# GUNSTIG NIEUWS

090909

## UNI-JET S-Consealed

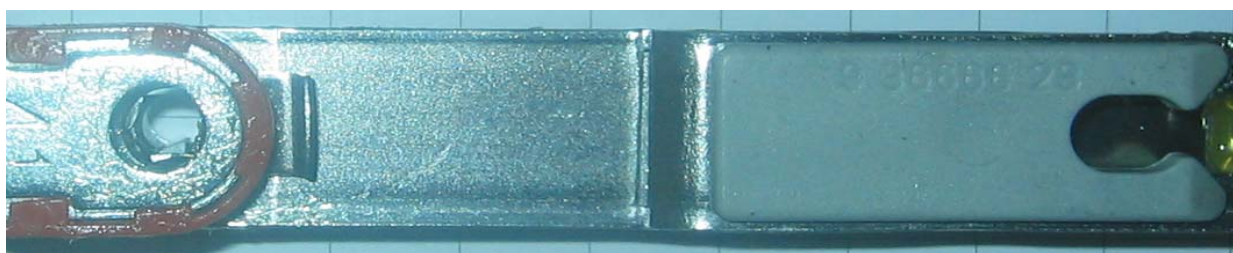
Uit de praktijk is gebleken bij ramen < 800 mm RSH de kiepfunctie niet optimaal is. Ons advies is daarom bij deze ramen de nieuwe dichtvalbegrenzer toe te passen met artikelnummer : 9-38688-33-0-1 . Dit product ligt op voorraad bij de fabriek.

Bovenstaand een voorbeeld:  
 een schaarvoorplaat voorzien van een standaard dichtvalbeveiliging ( grijze kunststof clip )  
 deze clip wordt vervangen door artikel 9-38688-33-0-1 welke de opening enkele cm verkleint in de valstand.

**artikelnummer** : 9-38688-33-0-1  
**productgroep** : DQ  
**brutoprijs per stuk** : € 0,41  
**Verpakkingseenheid** : 100 st
